PORTA NUOVA, C.SO

0346

Descrizione prestazionale dell'intervento

Foto del rilievo

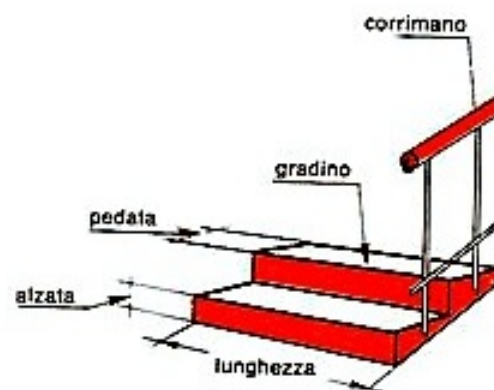
Criticità

Difficoltà di percezione della differenza di quota

Adeguamento di una serie di gradini tramite **evidenziazione cromatica dell'angolo**: inserimento di fascia cromaticamente distinta dalla superficie e di materiale antidrucciolevole, di larghezza minima 10 cm, sulle pedate dei gradini, evidenziazione cromatica dell'alzata in modo da rendere visibili i gradini durante la salita.

Materiale suggerito: **Tipo LogesVetEvolution**
